電源開発株式会社  
大間原子力発電所

意見聴取会指摘事項について  
(地盤関係)

平成16年11月  
原子力発電安全審査課

図-1.3(12) シームの層厚分布(S-0m)

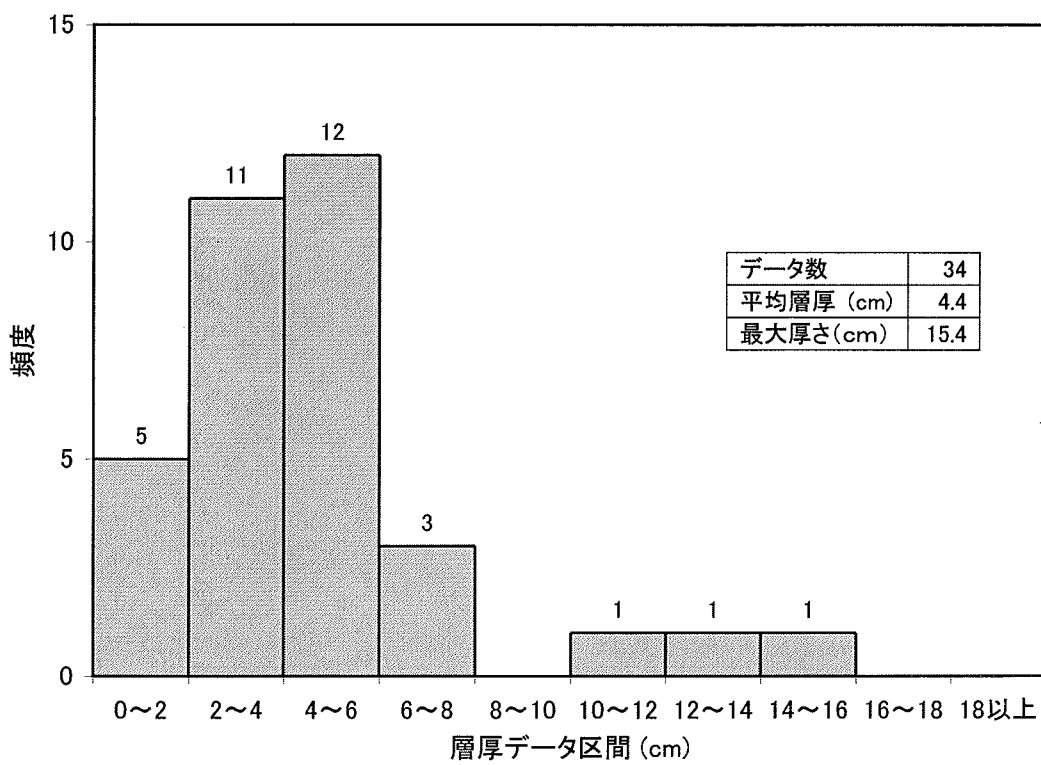
1) シームの分布範囲，厚さ，形状について説明すること。

各シームの厚さの頻度分布を図-1.3に示す。シームの厚さは数cm程度が多く，10cmを超えるようなことは少ないとしている。

図-1.6 土粒子密度試験結果

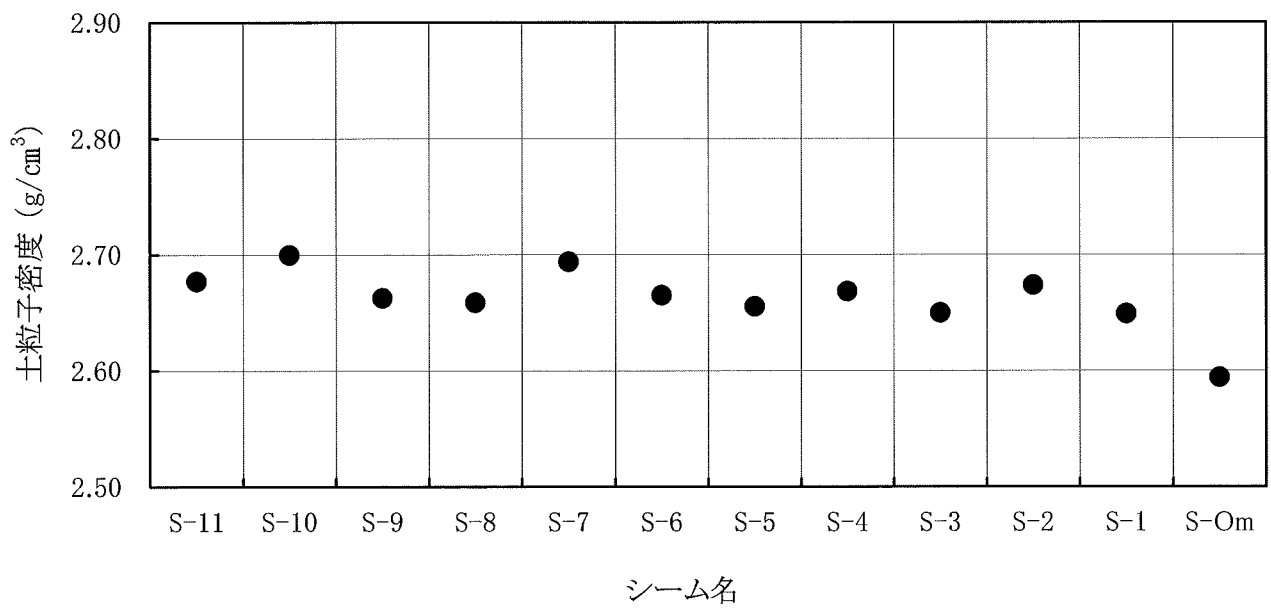
2) シーム S-10 の代表性について，粒度分布等の観点から説明すること。

土粒子の密度試験結果を図-1.6 に示す。同図によると、土粒子密度は、大間層のシーム S-0m では  $2.59 \text{ g/cm}^3$  であり、易国間層のシーム S-11～S-1 では  $2.65\sim 2.70\text{g/cm}^3$  である。

図-2.3 S-10シームの三軸圧縮試験結果

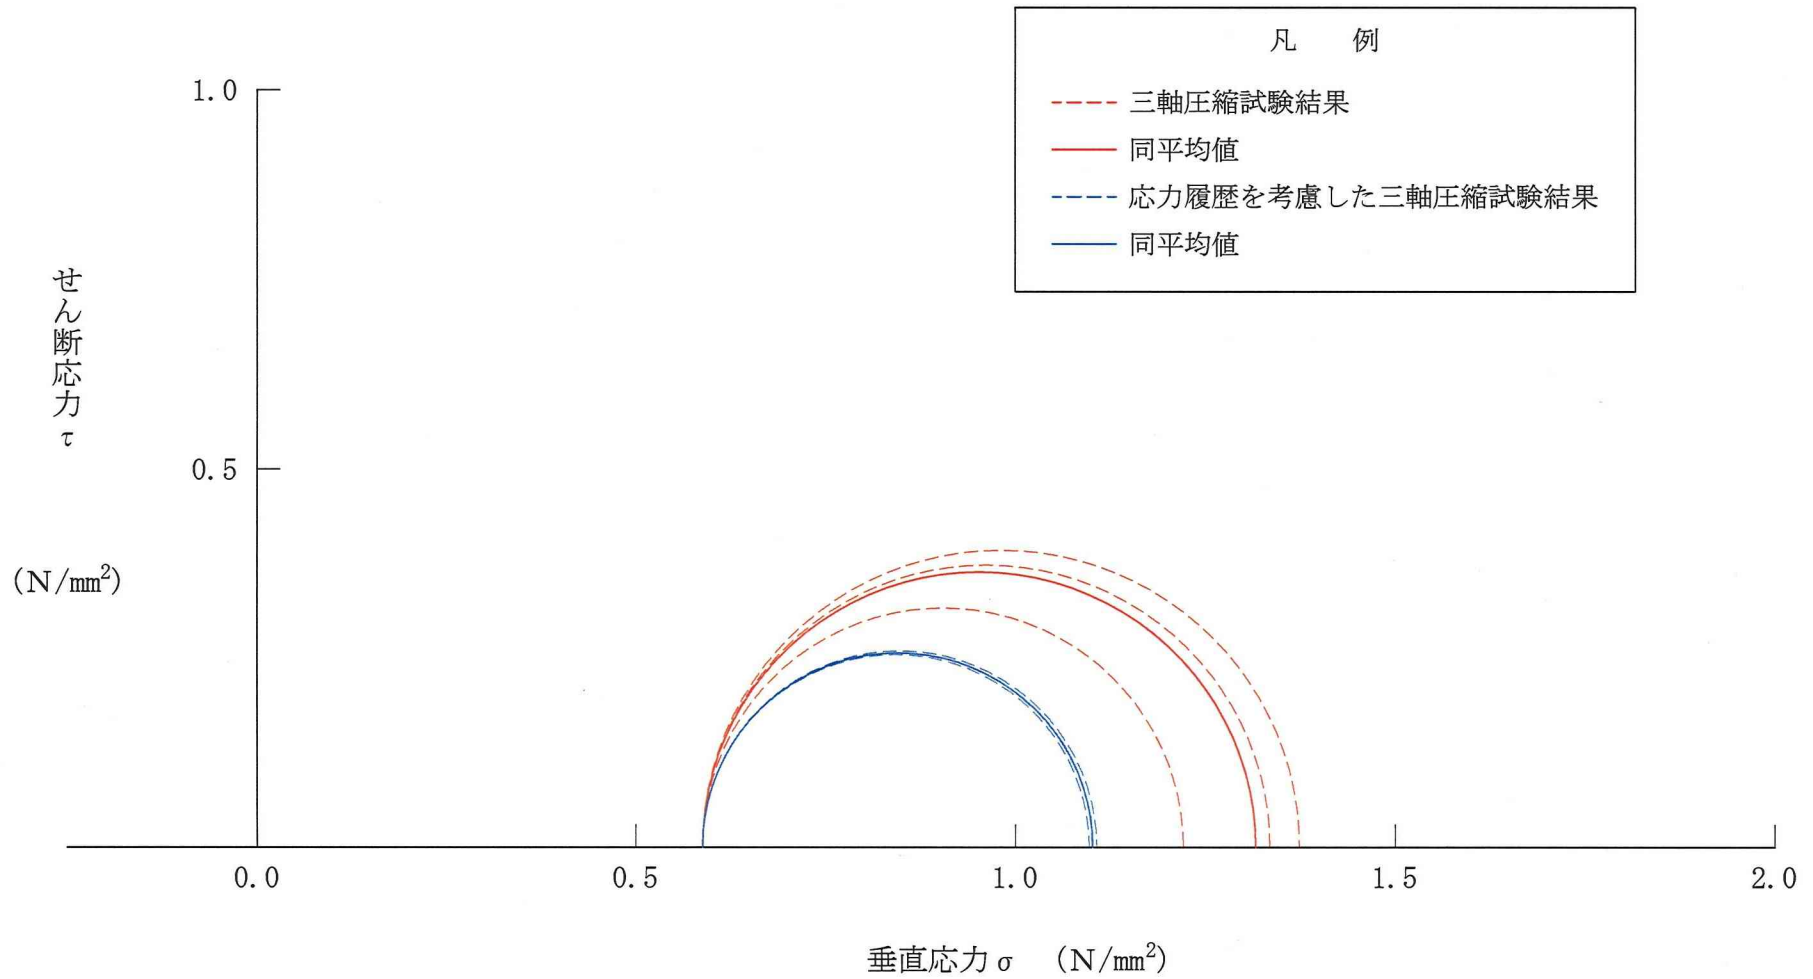
- 1) シーム S-10 は、R/B の建設に伴う掘削・除荷、及びその後の建屋構築により再載荷される。簡単に試験実施が可能であれば、シームの応力履歴を考慮した検討を行うこと。

試験結果の比較を図-2.3 に示す。応力履歴を考慮した三軸圧縮試験の強度は、通常の状態による三軸圧縮試験の強度に比べて平均で0.7倍程度になっている。これは、除荷過程において吸水・膨張した影響によるものと推定されるが、応力履歴による影響を受けるシームの範囲は、建屋直下の限られた範囲であるとしている。

図-3.1 ブロックせん断試験結果

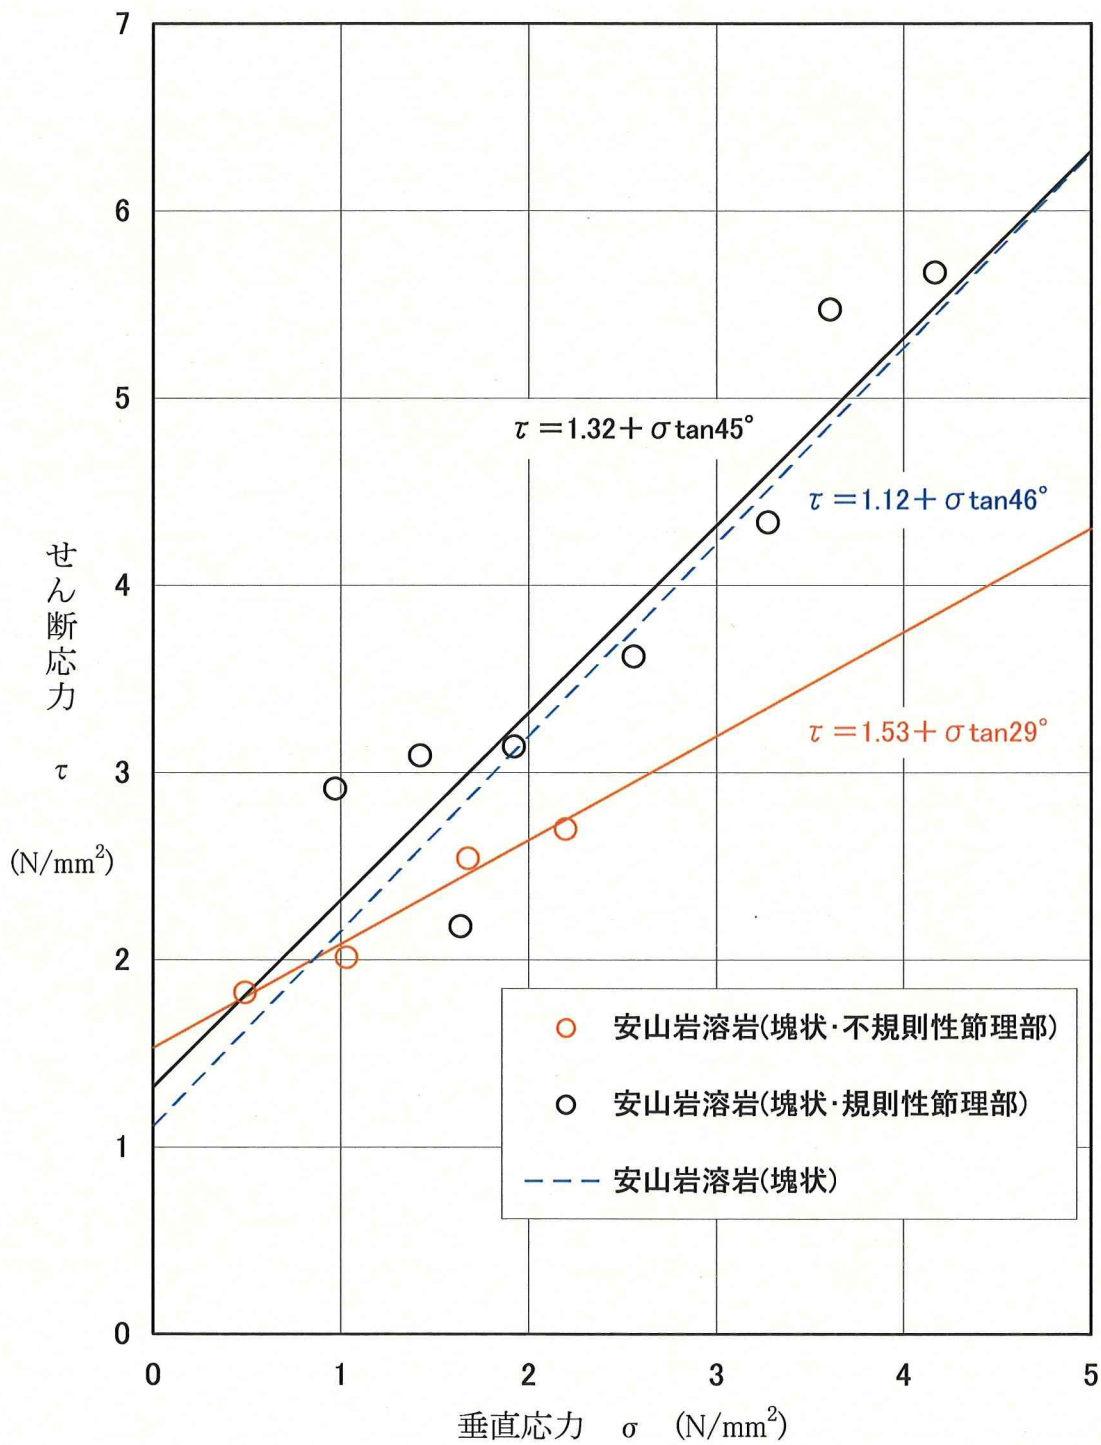
- 1) 安山岩溶岩(塊状)を規則性節理部と不規則性節理部とに区分しているが、岩盤せん断試験結果によると、これらの強度を一括して評価して良いのではないか。

図-3.1 に示すように、ブロックせん断試験の破壊時のせん断応力と垂直応力の関係は、以下のとおりである。

上記の関係によると、安山岩溶岩（塊状）の強度定数は、安山岩溶岩（塊状・規則性節理部）とあまり変わらない値となっている。

以上のことから、安山岩溶岩（塊状）は地質的な性状、力学的な特性から判断して、岩盤区分として細分する必要がある、地盤安定性評価のための物性として区分して評価することは適切であるとしている。

図-4.1 初期地圧測定位置及び結果図 (安山岩溶岩(角礫状))

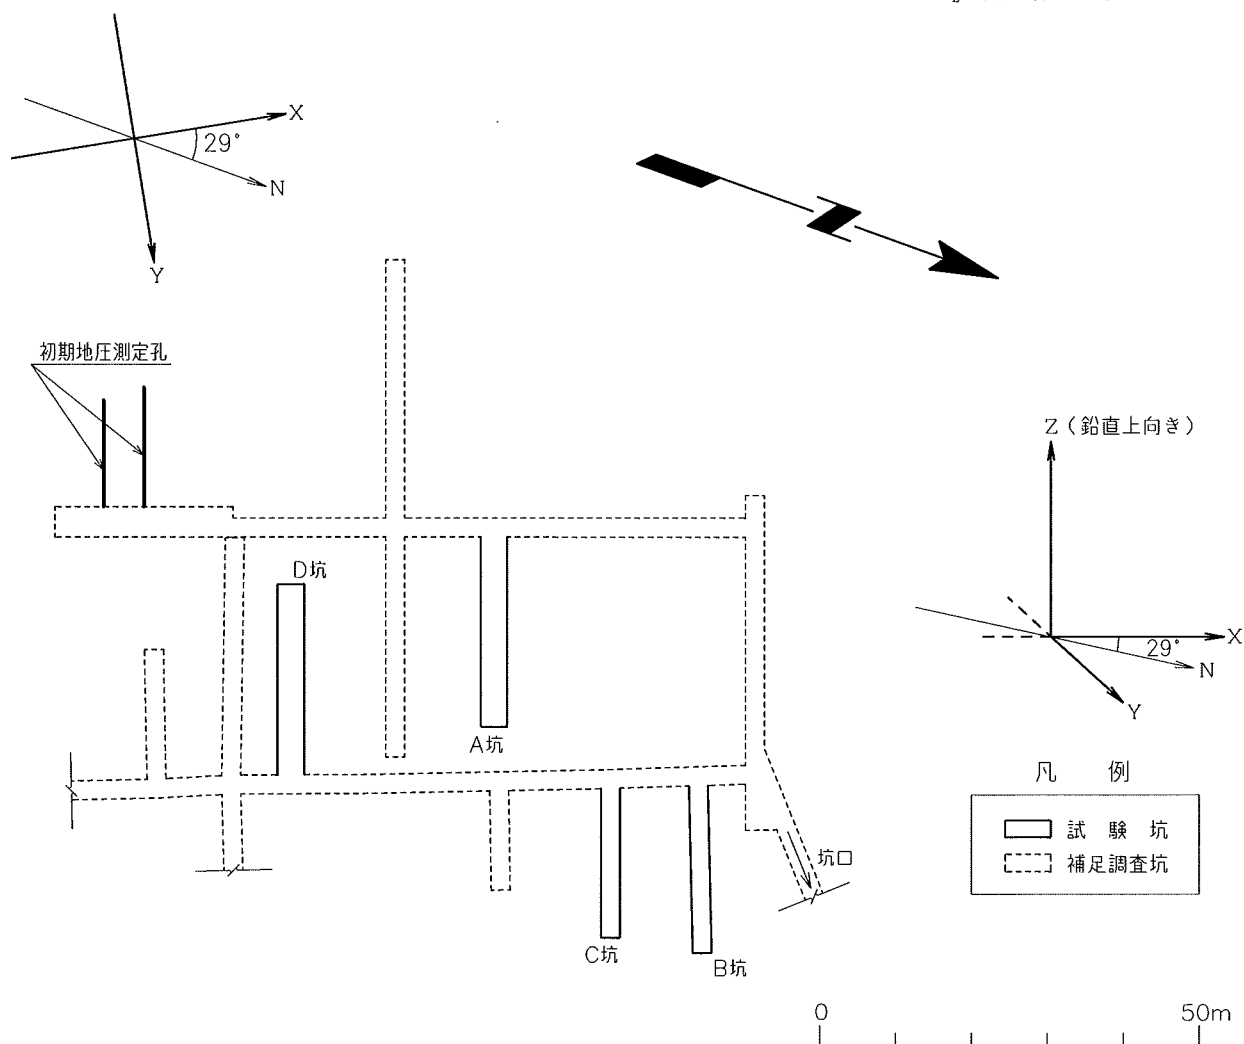
- 1) 初期地圧測定結果において、水平方向と鉛直方向がほぼ同じ値となっている理由について説明すること。

初期地圧の測定（応力解放法）は軟岩である安山岩溶岩（角礫状）に掘削された補足調査坑で実施されており、その結果は図-4.1 に示すとおり、水平面内の最大主応力  $\sigma_1$  は  $0.63\text{N/mm}^2$ 、最小主応力  $\sigma_2$  が  $0.48\text{N/mm}^2$  であり、鉛直直交 2 断面の最大主応力  $\sigma_1$  は  $0.55\sim 0.59\text{N/mm}^2$ 、最小主応力  $\sigma_2$  は  $0.51\sim 0.54\text{N/mm}^2$  となっている。また、初期地圧測定位置における土被り深さは約 30m であり、上載岩盤の密度より算定した土被り深さ相当応力  $\sigma_v$  は  $0.53\text{N/mm}^2$  としている。

これらの結果から、水平面内の主応力  $\sigma_1$ 、 $\sigma_2$  と、土被り深さ相当応力  $\sigma_v$  との比は、最大主応力で  $\sigma_1/\sigma_v = 0.63/0.53 = 1.19$ 、最小主応力で  $\sigma_2/\sigma_v = 0.48/0.53 = 0.91$  となる。したがって、原子炉建屋基礎地盤における岩盤の初期地圧は、等方的な状態であり、ほぼ土被り深さに相当する応力が発生しているものと考えられるとしている。

図-5.2(1) PS検層結果と岩石の超音波速度試験結果の比較 (P波速度)

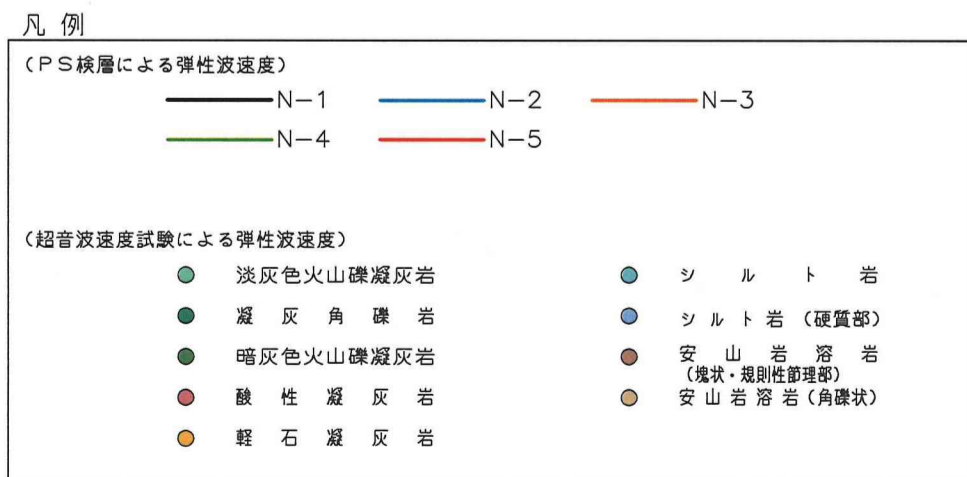
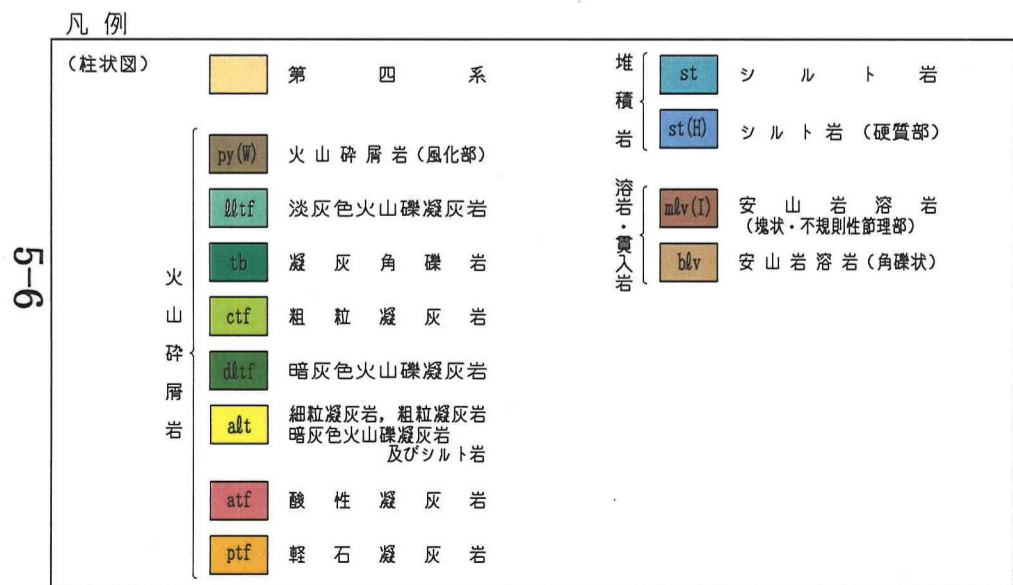
- 1) ボーリング孔内の P S 検層, 及びボーリングコア供試体を用いた超音波試験による, それぞれの  $V_p$ ,  $V_s$  を比較すると共に, 動的解析に用いる物性値の考え方を説明すること。

図-5.2より、軟岩の岩石試験の値は、P S検層の結果とほぼ一致している。これは大間地点の軟岩は亀裂が少ないためであるとしている。越智・他(1993)<sup>(1)</sup>、船戸・他(1987)<sup>(2)</sup>によれば、軟岩においてP S検層結果と岩石の超音波伝播速度測定結果とはほぼ一致するという結果が得られている。

また、軟岩の中に薄い層として挟まれている硬岩の安山岩溶岩（塊状・規則性節理部）については、同図より、岩石試験の値はP S検層の値より大きく、両者は一致していない。これは、超音波伝播速度測定のコアが亀裂を含まない部分を選んでいることと、P S検層が硬岩中の岩盤に存在する亀裂の影響を受けるためであるとしている。このような関係は、硬岩における岩盤中の割れ目の発達程度を地山の弾性波速度と岩片の超音波速度から求めたキレツ係数で表示し、岩区分を行うために使われている。（土質工学会編「岩の工学的性質と設計・施工への応用」<sup>(3)</sup>）

図-6.1 解析用物性値のフロー図

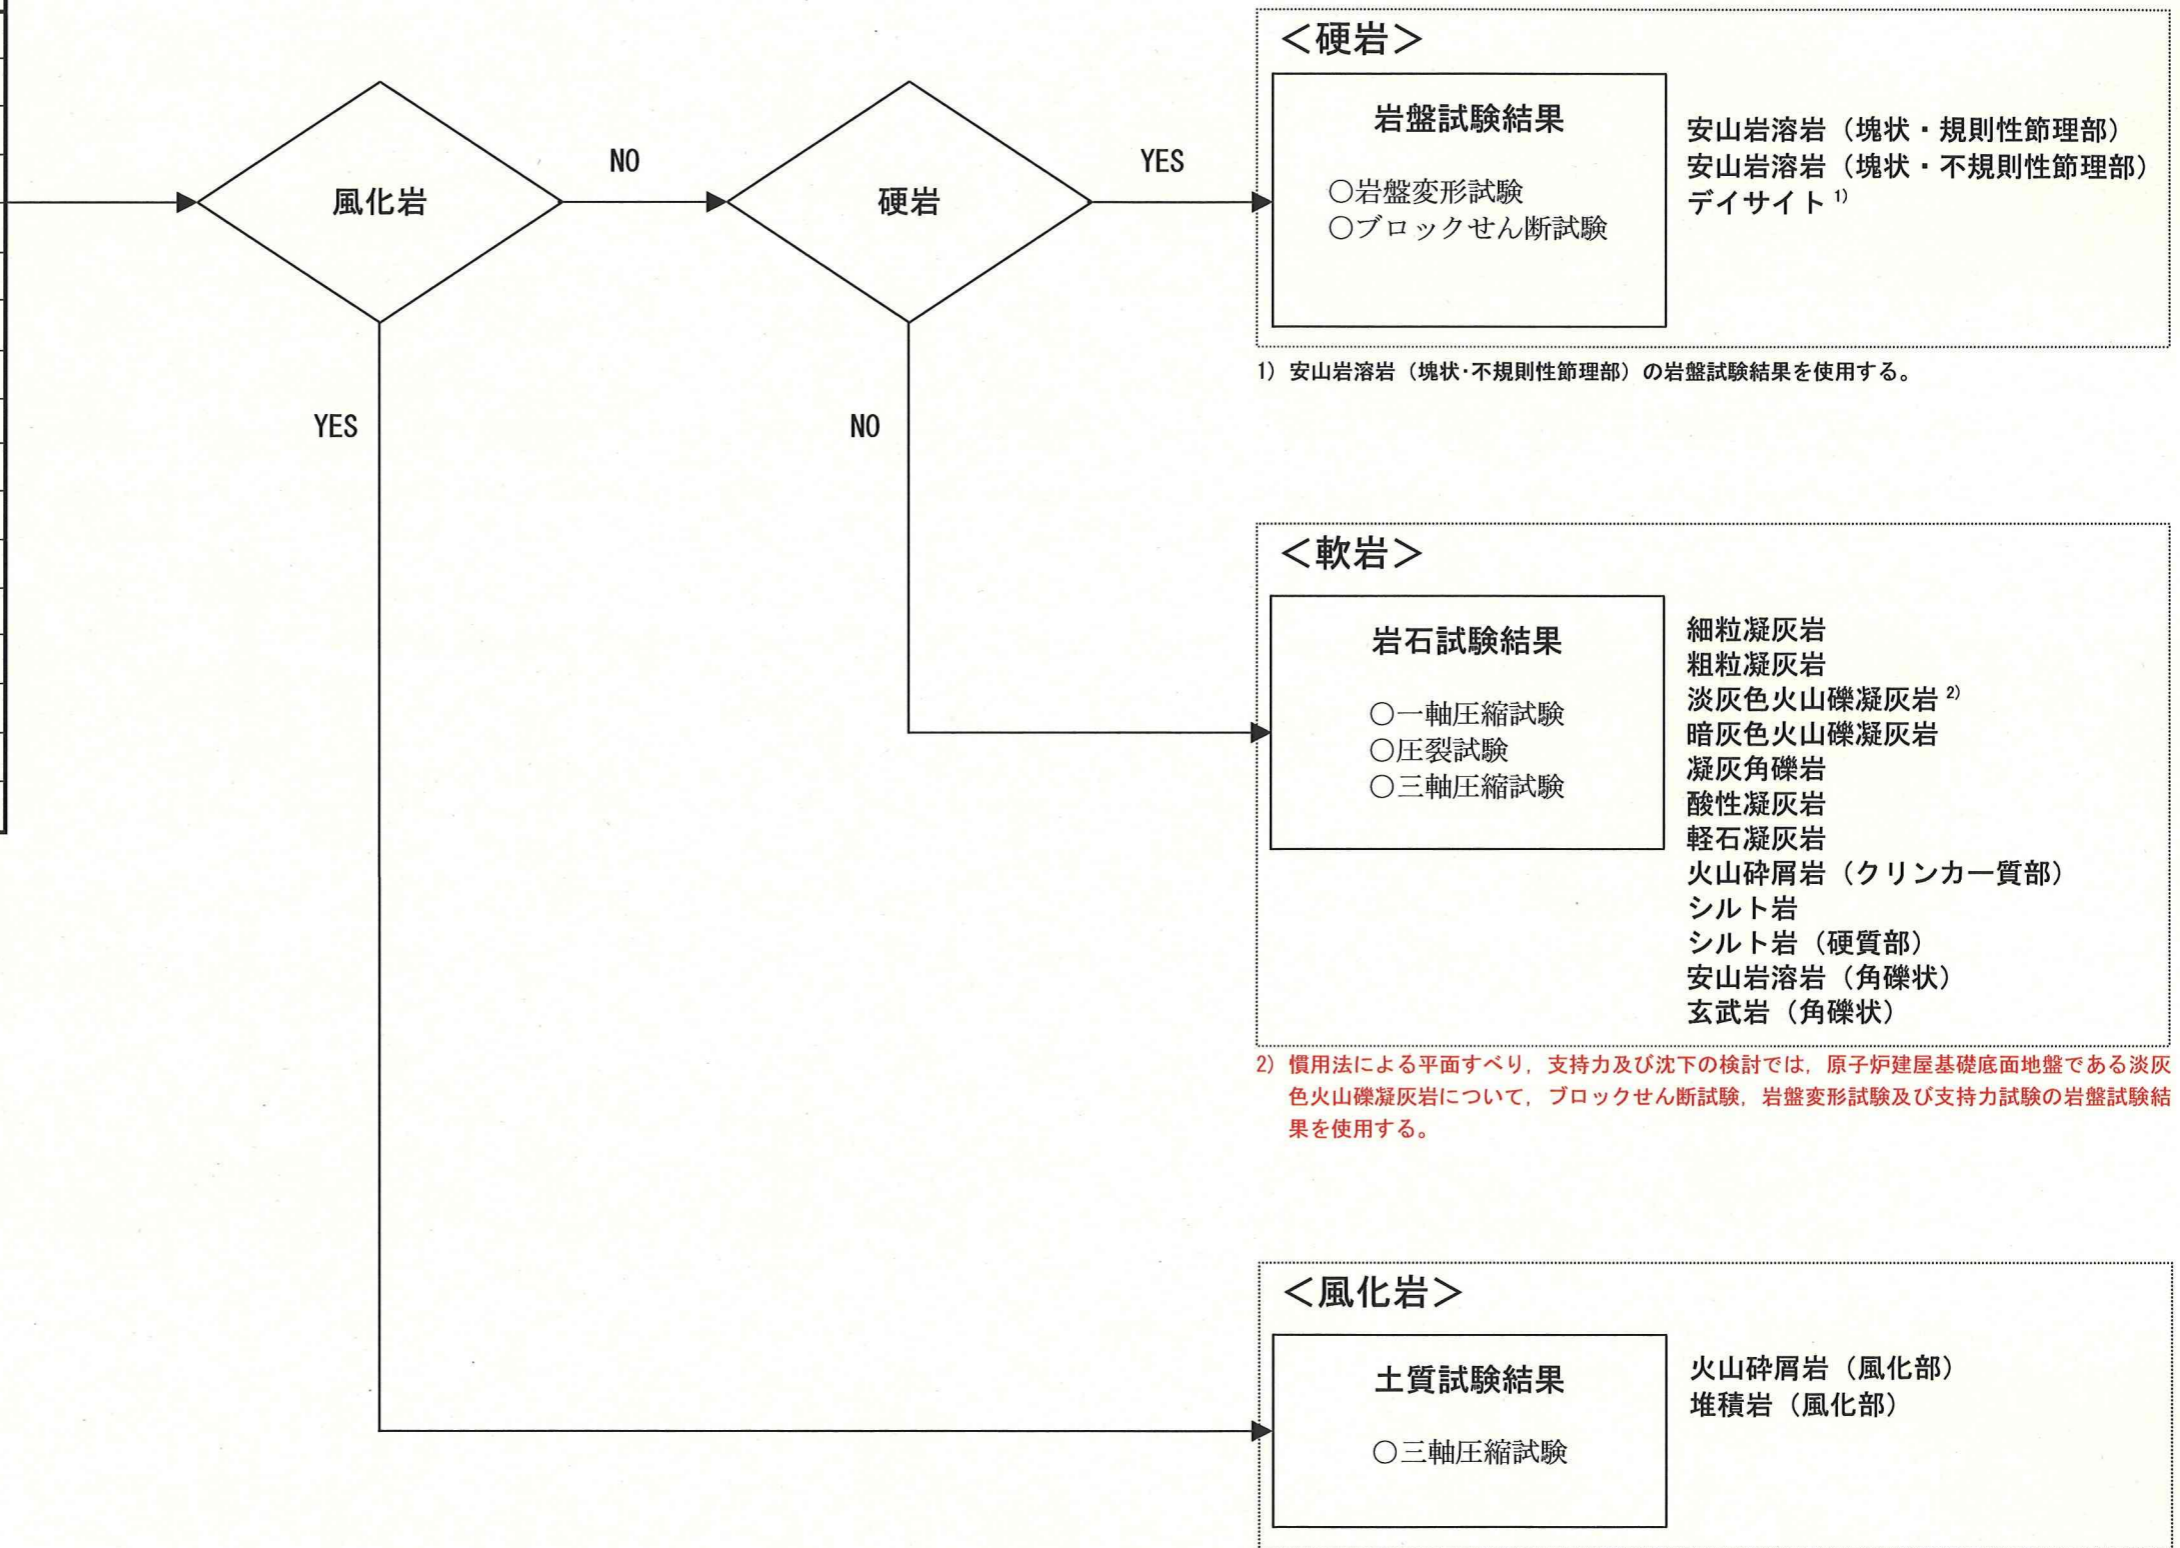
- 1) 淡灰色火山礫凝灰岩の解析用物性値の設定方法について，説明すること。

これらのことから、本地点では、JEAG の考え方を参考に各岩盤区分について風化、硬さ、節理の状況によって硬岩、軟岩等に分類し、それぞれに応じた試験結果により解析用物性値(強度・静的変形特性)を設定している。解析用物性値設定のフローを、図-6.1 に示す。

同図によると、火山砕屑岩(風化部)と堆積岩(風化部)の風化岩は、土質試験により評価している。安山岩溶岩(塊状・規則性節理部)、安山岩溶岩(塊状・不規則性節理部)については、節理の発達している硬岩であることから岩盤試験により評価している。原子炉建屋基礎底面地盤である淡灰色火山礫凝灰岩並びに細粒凝灰岩、粗粒凝灰岩、暗灰色火山礫凝灰岩、凝灰角礫岩、酸性凝灰岩、軽石凝灰岩、火山砕屑岩(クリンカー質部)、シルト岩、シルト岩(硬質部)、安山岩溶岩(角礫状)及び玄武岩(角礫状)の12種類は、節理の少ない軟岩であることから、岩石試験により評価している。
